Omgevingsdienst Brabant Noord

Uw kenmerk: Z/255558

Ons kenmerk: 2025062500919

Onderwerp: Aanvullen aanvraag Puinrecycling Oss B.V., Maaskade 21 Oss

Afbeelding 1 nieuw verhard terreindeel (gele contour) en drie nieuwe straatkolken (groene contour)

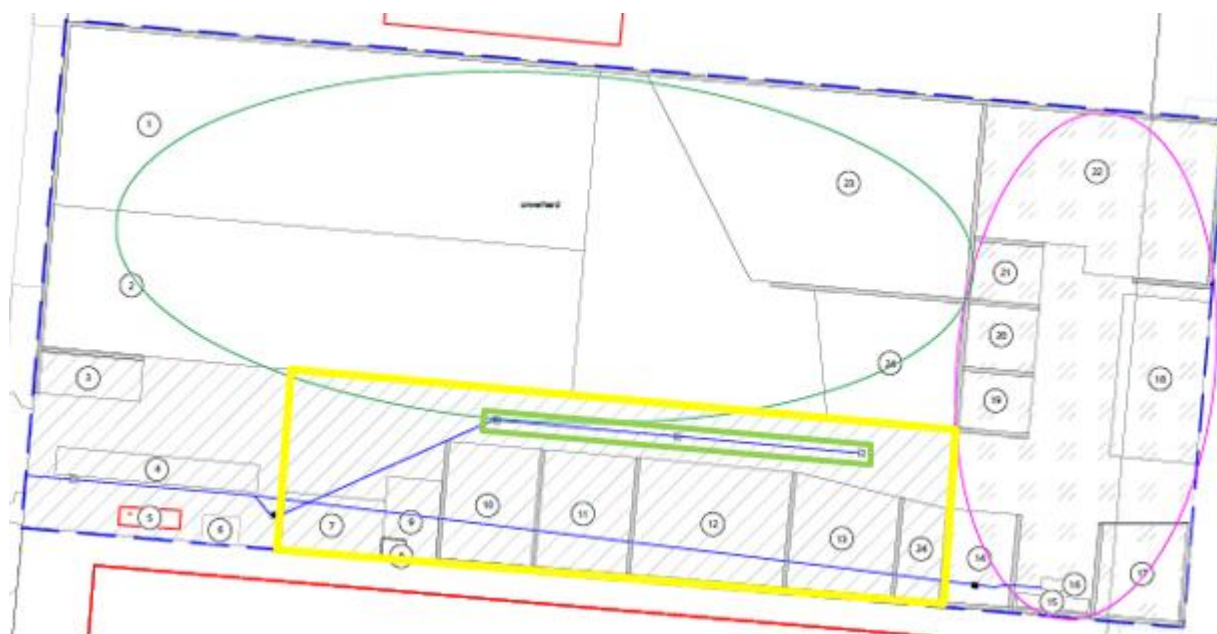
In paragraaf 8.2 heeft u informatie opgenomen over het aspect afvalwater. U dient aan te geven wat er ten gevolge van de aangevraagde veranderingen wijzigt voor afvalwater en als er geen wijzigingen zijn in de aard en omvang van afvalwater, de wijze waarop het vrijkomt en de wijze waarop het wordt afgevoerd, dan dient de overbodige informatie te worden verwijderd.

Een momenteel onverhard terreindeel wordt verhard. Deze nieuwe vloestofkerende verharding is weergegeven op de milieutekening. De verharding ligt op afschot en het sproei- en hemelwater afkomstig van deze verharding wordt opgevangen in drie nieuw aangelegde straatkolken. Op afbeelding 1 zijn de wijzigingen weergegeven. Het water uit de straatkolken wordt afgevoerd naar een bestaande olie-, benzineafscheider nabij de weegbrug en geloosd op het gemeentelijk riool.

Het hemelwater van de bodembeschermende voorziening wordt opgevangen in een zandvangput (legenda-nummer 16) met overloop, waarna het via olie-, benzineafschersers geloosd wordt op het gemeentelijk vuilwaterriool. Dit betreft een bestaande, ongewijzigde situatie.
